NACH EINSCHÄTZUNG DER GEMEINDE WESENTLICHE UMWELTBEZOGENE STELLUNGNAHMEN DER FRÜHZEITIGEN BETEILIGUNG

zur Vorhabenbezogenen Bebauungsplanänderung und -erweiterung und den Örtlichen Bauvorschriften

„SÜDLICH DER BERGGASSE“, Vorentwurf vom 02.04.2022

der Stadt Böblingen

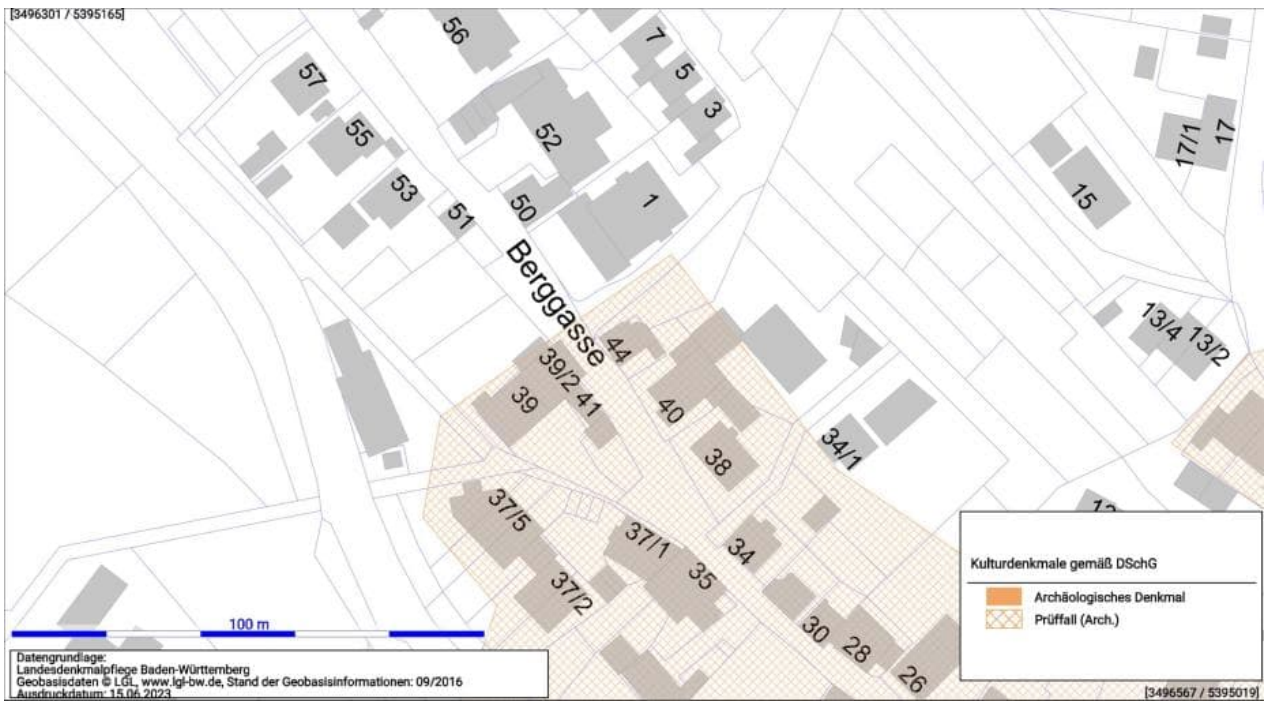
Archäologische Denkmalpflege:
Das Plangebiet liegt mit seinem östlichen Teil innerhalb des Bereichs der archäologischen Prüffallfläche „Mittelalterliche und frühneuzeitliche Siedlung Dagersheim“, das aufgrund archäologischer Funde sicherlich bis ins Frühmittelalter zurückgeht.
Da der Bereich mit großer Wahrscheinlichkeit im Zusammenhang mit dem Steinbruch Dagersheim schon durch die Steinbruchtätigkeit erheblich überformt ist, werden Bedenken seitens der archäologischen Denkmalpflege zurückgestellt. Es wird dennoch auf die Regelungen beim Antreffen bislang unbekannter Kulturdenkmale gemäß §§ 20 und 27 DSchG hingewiesen.
Sollten bei der Durchführung der vorgesehenen Arbeiten archäologische Funde oder Befunde entdeckt werden, sind gemäß § 20 DSchG Denkmalbehörde(n) oder Gemeinde umgehend zu benachrichtigen. Archäologische Funde (Steinwerkzeuge, Metallteile, Keramikreste, Knochen, etc.) oder Befunde (Gräber, Mauerreste, Brandschichten, bzw. auffällige Erdverfärbungen) sind bis zum Ablauf des vierten Werktages nach der Anzeige in unverändertem Zustand zu erhalten, sofern nicht die Denkmalschutzbehörde oder das Regierungspräsidium Stuttgart (Referat 84.2) mit einer Verkürzung der Frist einverstanden ist. Auf die Ahndung von Ordnungswidrigkeiten (§ 27 DSchG) wird hingewiesen. Bei der Sicherung und Dokumentation archäologischer Substanz ist zumindest mit kurzfristigen Leerzeiten im Bauablauf zu rechnen

Wir bitten um nachrichtliche Übernahme der betroffenen Prüffallfläche sowie der Hinweise zu §§20 und 27 DSchG in den Bebauungsplan.

Hochwasserrisikomanagement-Abfrage

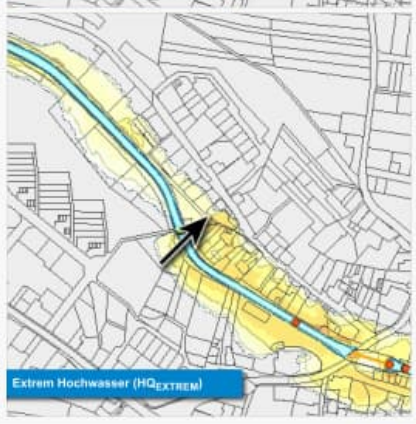
UF	UT [m]	WSP [m ü. NHN]
10-jährliches Hochwasser (HQ_{10})	✗	-	-
50-jährliches Hochwasser (HQ_{50})	✗	-	-
100-jährliches Hochwasser (HQ_{100})	✗	-	-
Extrem Hochwasser (HQ_{EXTREM})	✓	0,8 m	421,0 m

Anlage: Planauskunft

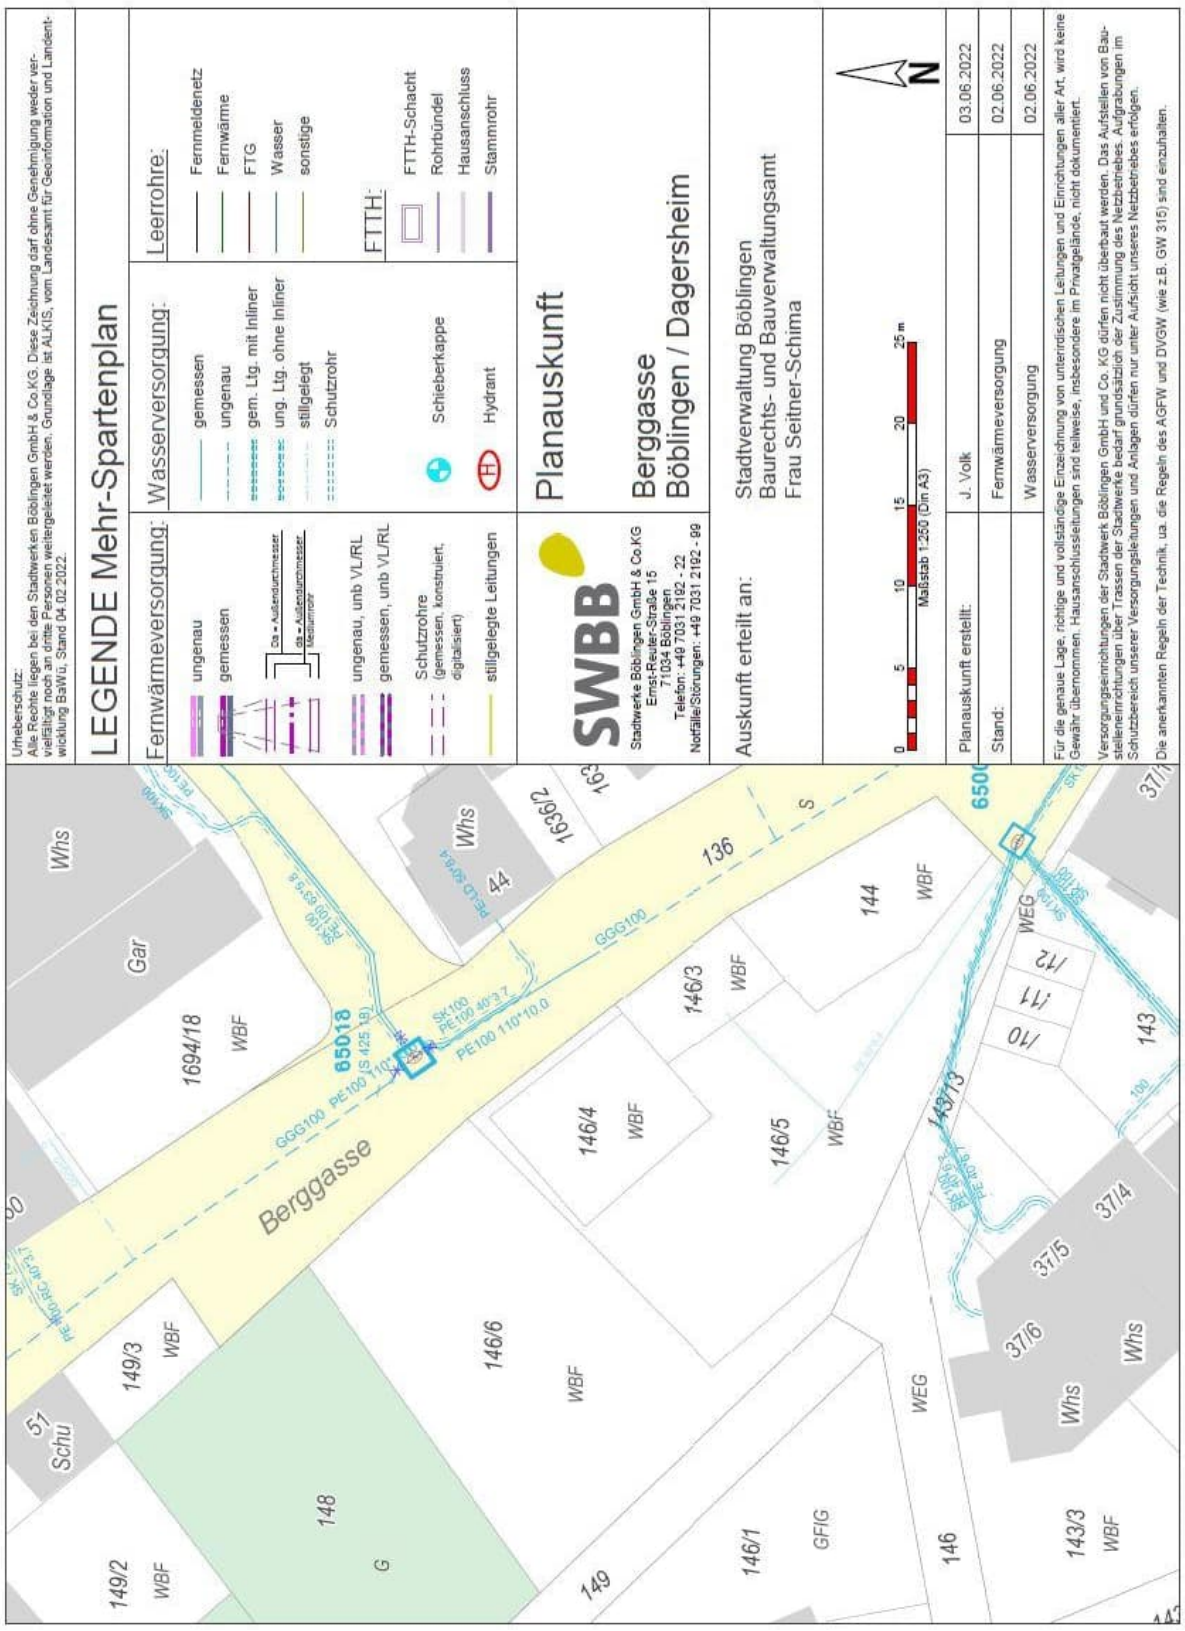
Sollten sich das heutige Niveau der Berggasse im Bereich der Tiefgargeneinfahrt ändern, sind ggf. Anpassungen u.a. am Trinkwasserschacht 65002 erforderlich. Wir müssen darauf drängen, dass der Bauträger die Kosten für diese Maßnahme trägt.

Der Bauherr ist bitte darauf hinzuweisen, dass Hausanschlussleitungen nicht in beliebiger Tiefe vorgesehen werden können. Nach erster Sichtung erscheint eine eigene Erschließung des Hauses 1 nicht möglich. Es ist weiter zu bedenken, dass üblicherweise Leitungen innerhalb Lebensdauer von Häusern erneuert werden müssen. - Eine gemeinsame Erschließung von Nord-Ost erscheint jedoch realisierbar.
